Přehledový list připomínek v lokalitě 033 / Košíře

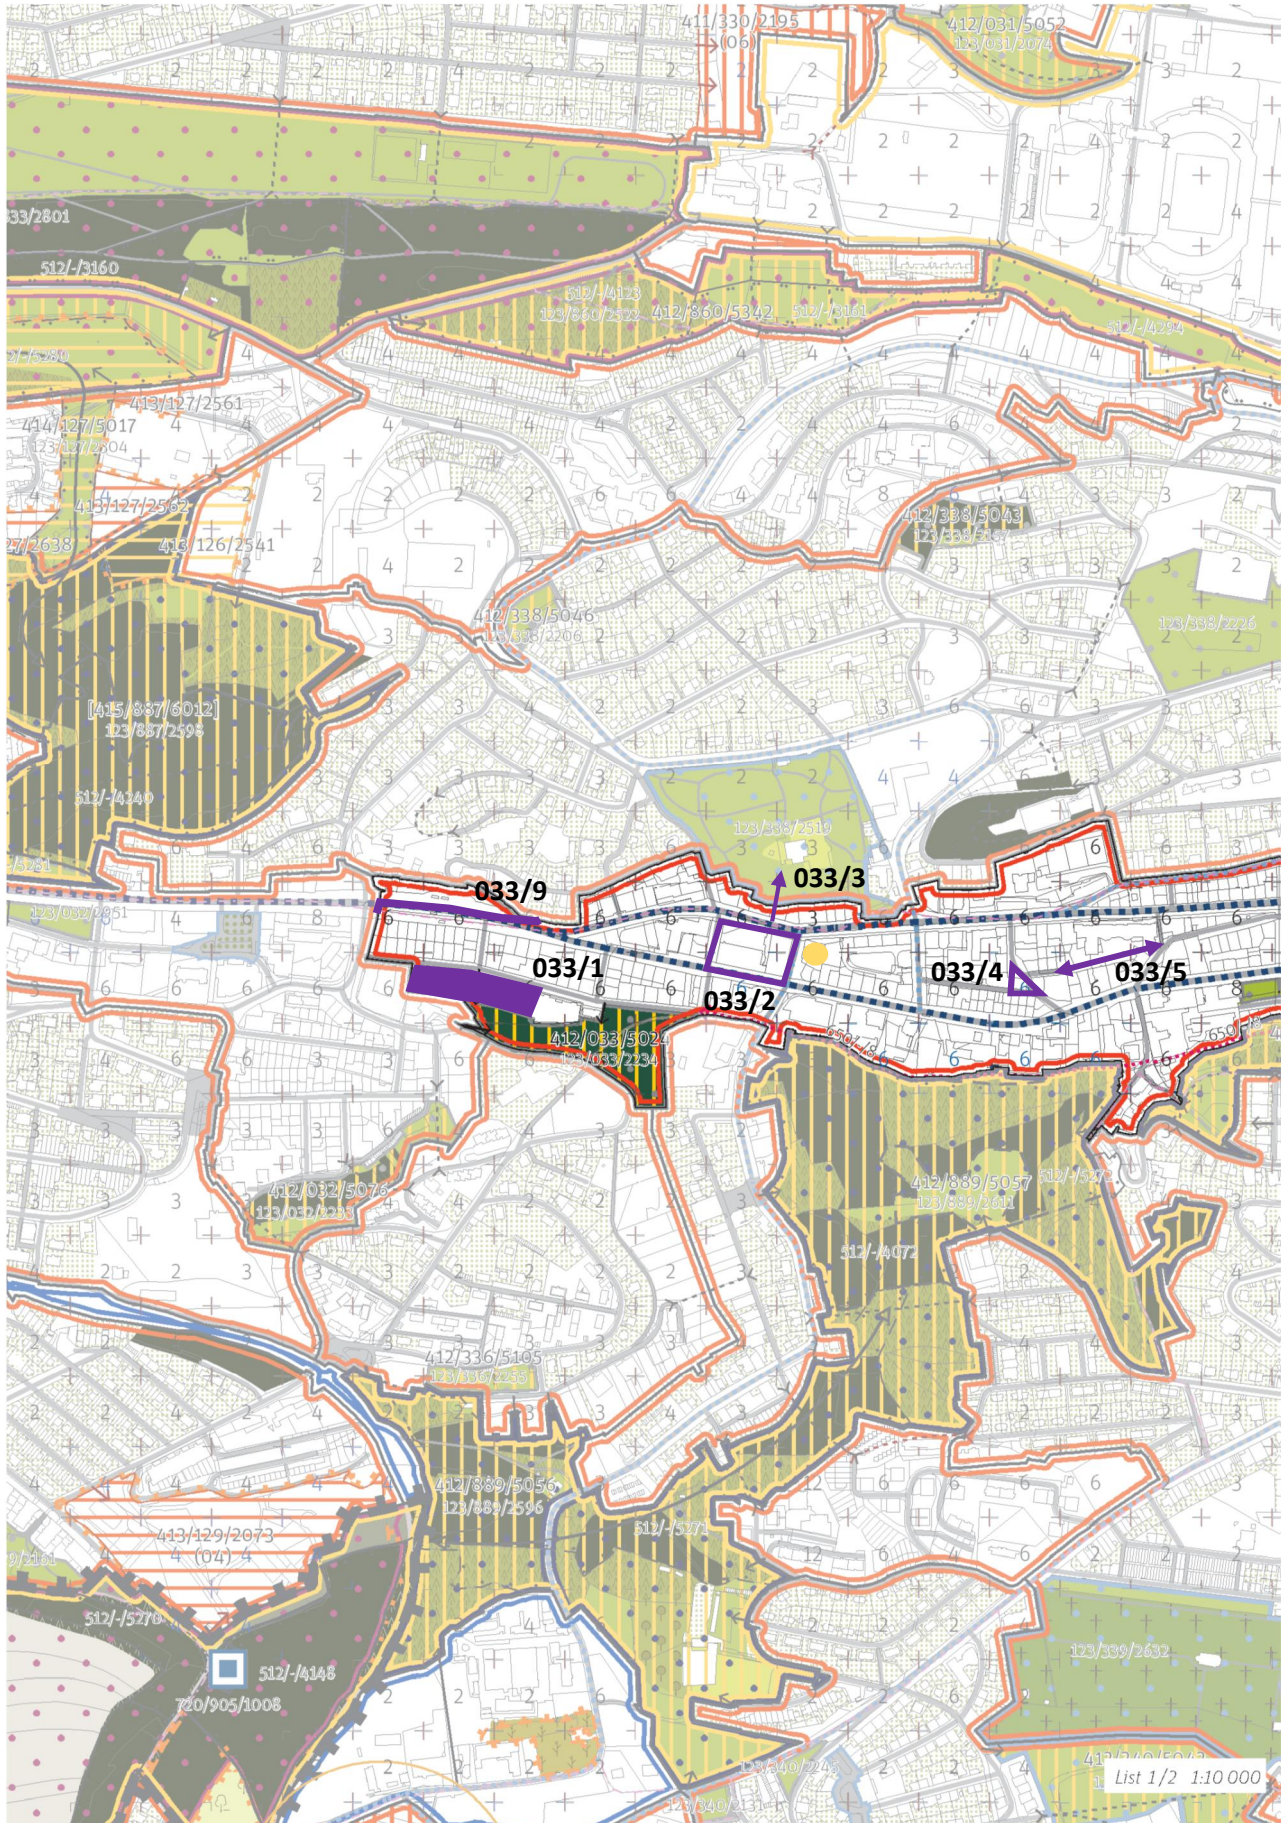
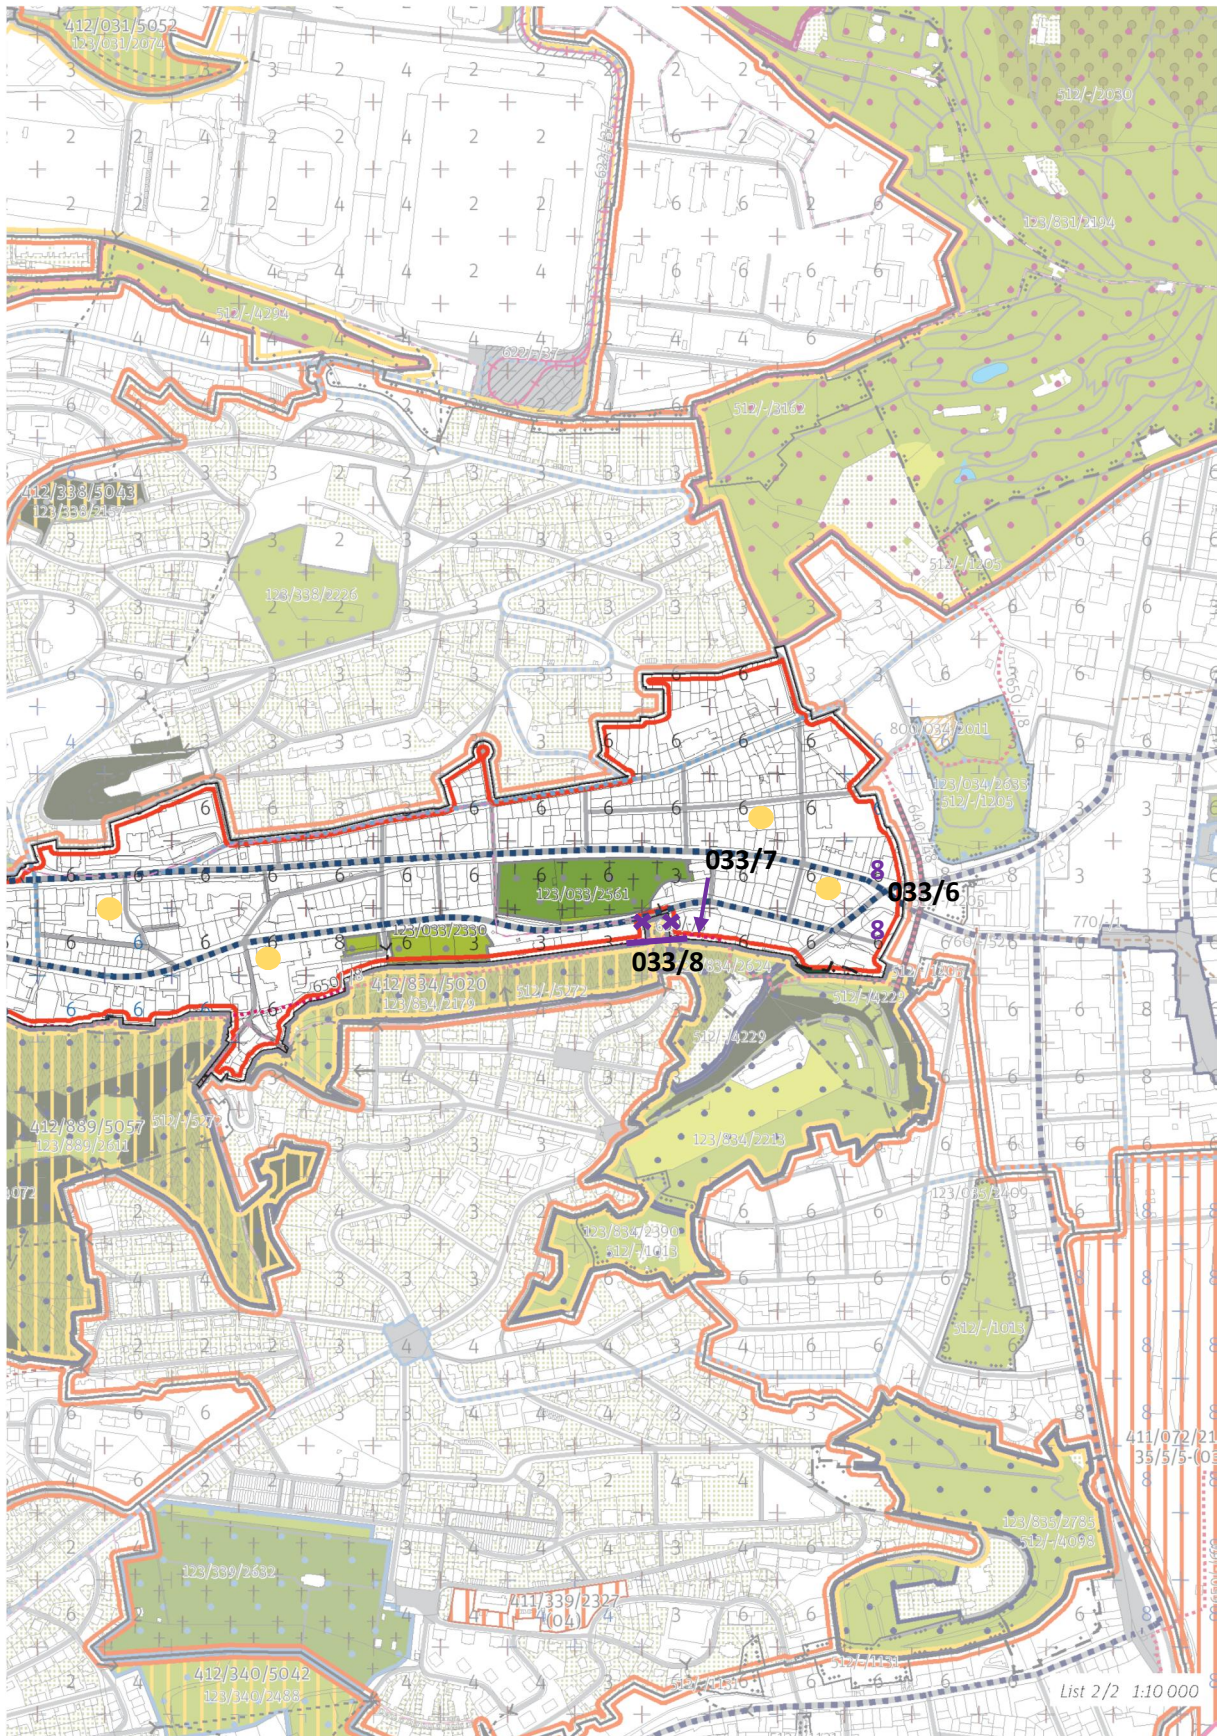
Změna stavebního bloku na nestavební blok pro parkové sportoviště. Tato připomínka je zásadní.
Odůvodnění: Potvrzení současného parku, spojení s plochou 412/033/5024, doplnění venkovního sportoviště pro lokalitu (viz studie Motolského údolí; podnět občanů).

Vložení Náměstí vymezené plochou lokální úrovně. Tato připomínka je zásadní.
Odůvodnění: Lokalitě chybí lokální centrum, historická budova Vozovny Košíře může být rekonstruována a proměněna na tržnici, prostor kolem vytvoří prostor náměstí, které dokáže spojit obě čtvrtě třídy (viz studie Motolského údolí).

Vložení pěšího napojení. Tato připomínka je zásadní.
Odůvodnění: Nové pěší propojení parku Klamovka s novým náměstím (připomínka 033/2), přes náměstí možné propojení Klamovky, Šalamounky a Kavalírky (možné zokruhování tras v krajině, viz studie Motolského údolí).

Vložení Náměstí vymezení plochou místní úrovně. Tato připomínka je zásadní.
Odůvodnění: Znovuobnovení Náměstí pod radnicí jako prostoru pro setkávání obyvatel z plánované výstavby popřípadě při realizaci studentských kolejí i jako školní náměstí před vstupem do budovy (viz studie Motolského údolí).

Vložení pěšího napojení. Tato připomínka je zásadní.
Odůvodnění: Znovuobnovení pěšího propojení Náměstí pod radnicí do ulice Starokošířská a dále ke zvonu jako alternativní zklidněná cesta.

Zvýšení podlažnosti z 6 na 8 RNP. Tato připomínka je zásadní.
Odůvodnění: Okolí přemostění městského okruhu (MO) je významným prvkem v území a lze jen považovat za vstup do Motolského údolí, Zástavba kolem MO by měla potvrzovat důležitost tohoto bodu. (viz studie Motolského údolí).

Doplnění pěšího propojení. Tato připomínka je zásadní.
Odůvodnění: Zajištění pěšího propojení na cestu ve svazích pomocí schodiště v ose ulice U Trojice.

Úprava hranice lokality s lokalitou č. 834/Mrázovka. Tato připomínka je zásadní.
Odůvodnění: Zrušení doteku lokality č. 834/Mrázovka s ulicí Duškovou. Pozemky jsou vhodné k zastavění a podpoření uliční hrany. Vstup na cestu ve svazích a navázání na cyklostezku bude zajištěno pěším propojením navazující na ulici U Trojice (viz připomínka 033/7).

Úprava hranice území u vesnické památkové zóny Budáňka. Tato připomínka je zásadní.
Odůvodnění: Celou Lokalitu „Budáňka“ doporučujeme přiřadit k území lokality č. 338/Hřebenka s charakterem zahradního města a ne k územím s blokovou zástavbou, resp. lokalita č. 032/Kavalírka či 033/Košíře, kam nyní spadá. Pro rozvoj a ochranu lokality je žádoucí, aby celá „Budáňka“ byla v jedné ploše, a tato sublokalita s odlišnou rostlou strukturou zástavby byla vyznačená a popsána na příslušném krycím listu lokality.

Vypustit z výkresu 02 rastr Výškové regulace, ponechat jako informativní ukazatel ve Schéma 03. Tato připomínka je zásadní.

Odůvodnění: Výšková regulace pomocí čtverců 100 x 100 m je v území stabilizované lokality s jasnými objemy budov nadbytečná a nepřesná - zavádějící. Výšky hrubého rastru neodpovídají ani současné výškové hladině. PSP dostatečně jasně definují pravidla pro dostavbu proluk či přestavbu stávajících objektů - vychází se z výšky existujících objektů a také z indexu využití lokality.

Vyznačení stávající občanské vybavenosti bodem. Tato připomínka je zásadní.

Odůvodnění: Označení stávající OV z koordinačního výkresu 03 je nutné propsat také do základního výkresu 02 a tedy i do KLZ.
